**CIRCULAR ACLARATORIA CON CONSULTA N° 3**  
**LICITACIÓN PÚBLICA INTERNACIONAL N° 01/2020**  
**EDIFICIO AULAS Y LABORATORIOS E21**

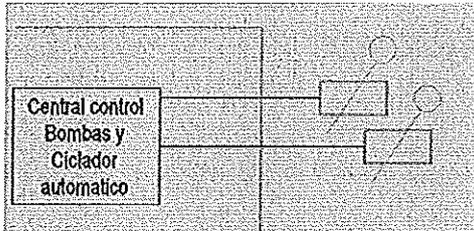
¿Qué consola de control de Dimers hay que contemplar? Y que drivers?

Se proponen sistemas del tipo KNX, DALI o similares en donde la consola se compone de llaves conectadas a los controladores.
